**Õru alevik, Farmi kinnistu digestaadihoidla  
projekteerimistingimuste eelnõu  
kooskõlastamine märkustega**

Esitasite Transpordiametile kooskõlastamiseks Valga maakonna Valga valla Õru aleviku Farmi kinnistu projekteerimistingimuste eelnõu (menetlus nr 426275, EHR kood nr 221457480). Kinnistu (katastritunnus 94302:002:1450) on seotud riigitee nr 23131 Õru-Keeni-Sikstina tee km 0,64 ristumiskoha kaudu. Riigitee 2023. a keskmine ööpäevane liiklus oli 205 autot, mustkattega. Projekteerimistingimustega soovitakse luua eeldused digestaadihoidla rajamiseks.

Joonis 1. Ristumiskoha pikikallade kujundamine

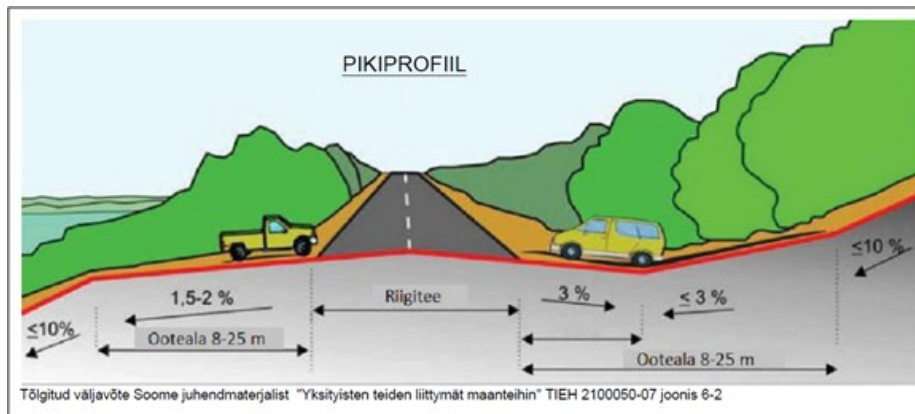
- 9.3. Mõõdistusala ja uuringud peavad olema piisavad projekti koostamiseks ja kontrollimiseks.
- 9.4. Projekti kooskõlastamiseks esitamise hetkel peab olema geodeetilise mõõdistuse sh kooskõlastuste vanus kuni üks aasta.
10. Ristumiskoha plaanilahenduse koostamisel lähtuda Transpordiameti tüüpjoonise II või III põhimõtetest. Pöörderaadiused määrata liikluskooresseis kõige ebasoodsama sõiduki pöördekoridoride järgi. Kujutada pöördekoridoreid joonistel.
11. Ristumiskoht projekteerida riigiteega võimalikult täisnurga all. Ristumiskoha pikikalded määrata vastavalt alltoodud joonise põhimõtetele arvestusega, et riigitee alusele maale sademeveett üldjuhul ei juhitata.
